新竹縣政府工程查核代表照片表

拍攝日期：113.03.27

工程名稱：新竹縣立成功國民中學操場及體育設施整建工程

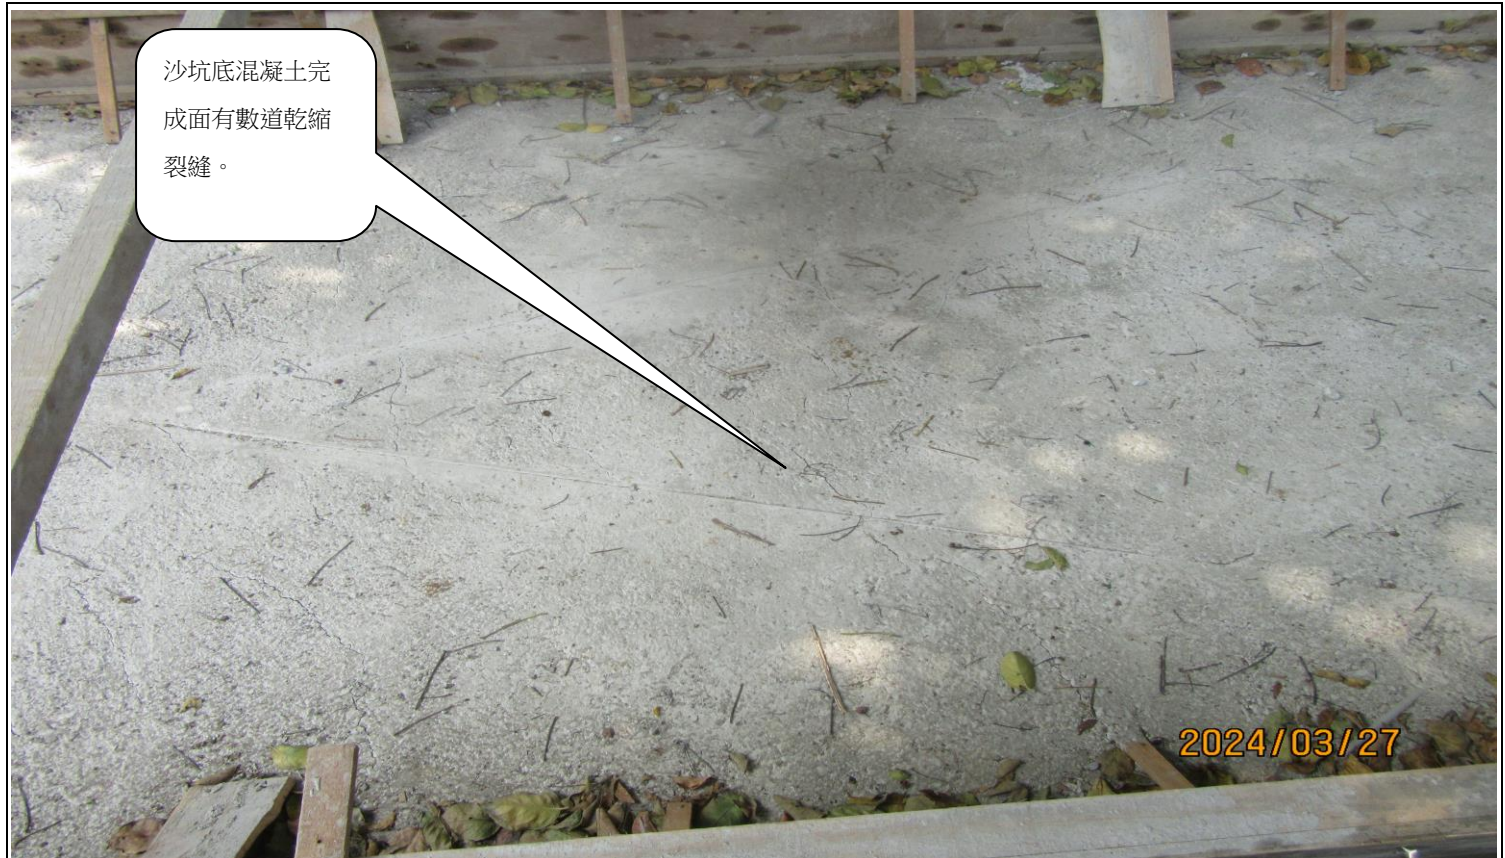
沙坑底混凝土完成面有數道乾縮裂縫。

沙坑底混凝土完成面有數道乾縮裂縫。

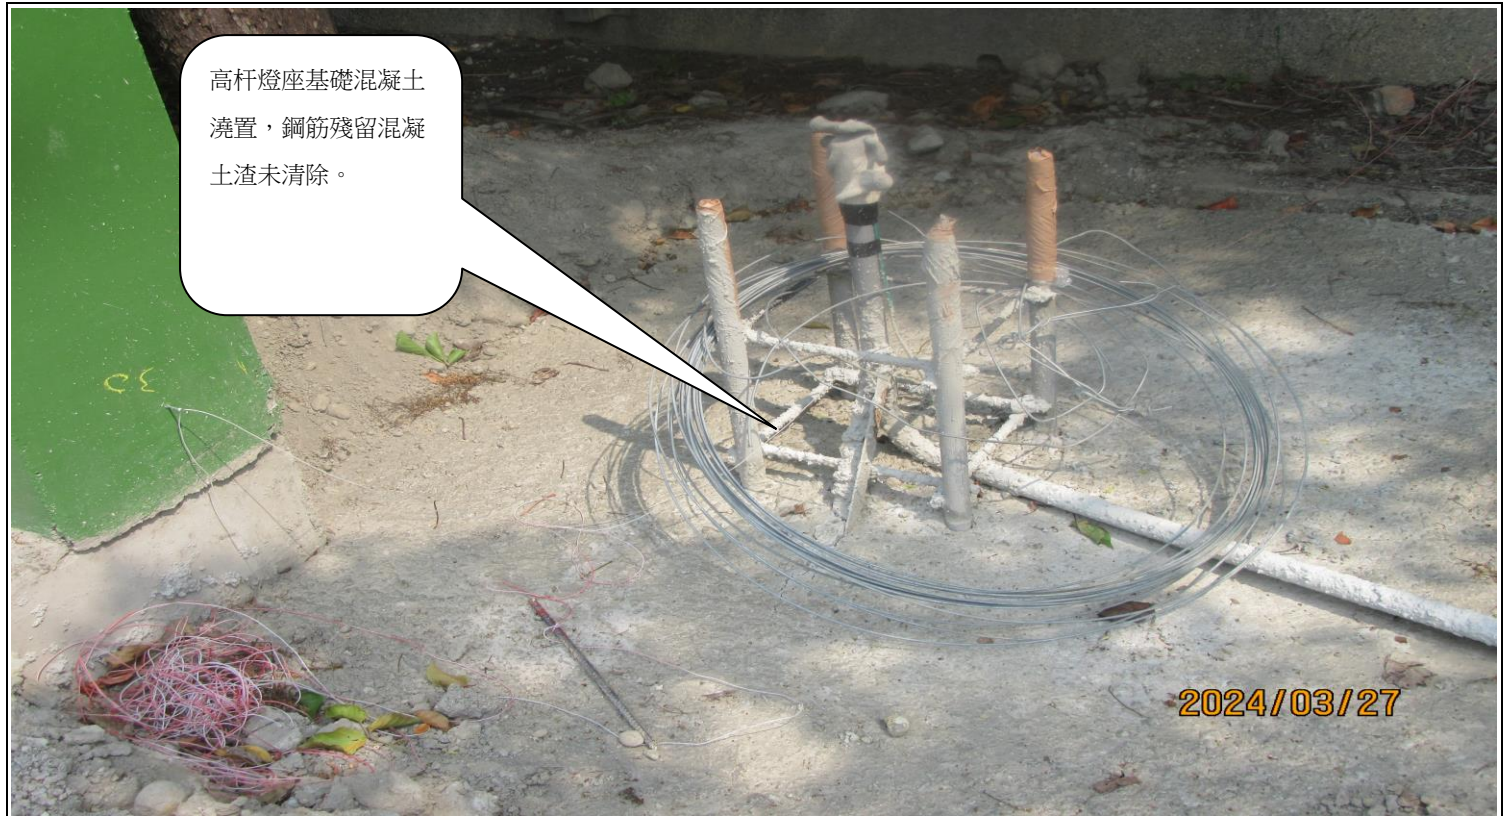
跳遠沙坑混凝土界牆局部橫向鋼筋保護層不足。

跳遠沙坑混凝土界牆局部橫向鋼筋保護層不足。
